改善箇所説明図

コントロール・ユニットのレイアウト
A6010 が DME(コントロール・ユニット)
註) X60101～X60105 はその他のコントロール・ユニット類

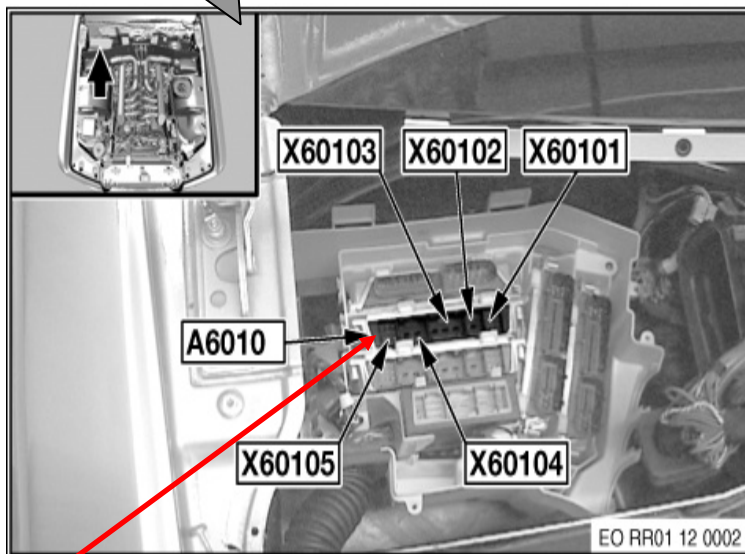
基準不適合発生箇所

車載式故障診断装置(OBD)のコントロール・ユニット(DME)において、車両製造工程における仕様設定指示を誤ったため、OBDが機能しない仕様が設定され、OBDに関する不具合が発生した場合に、機能故障警告灯が点灯しない。そのため、道路運送車両の保安基準に適合しない。

全車両、コントロール・ユニットを新品と交換し、正規の仕様に設定する。

識別：作業完了車には、交換したコントロール・ユニットの上面目視可能な箇所に黄色のペイントマークを塗布する。
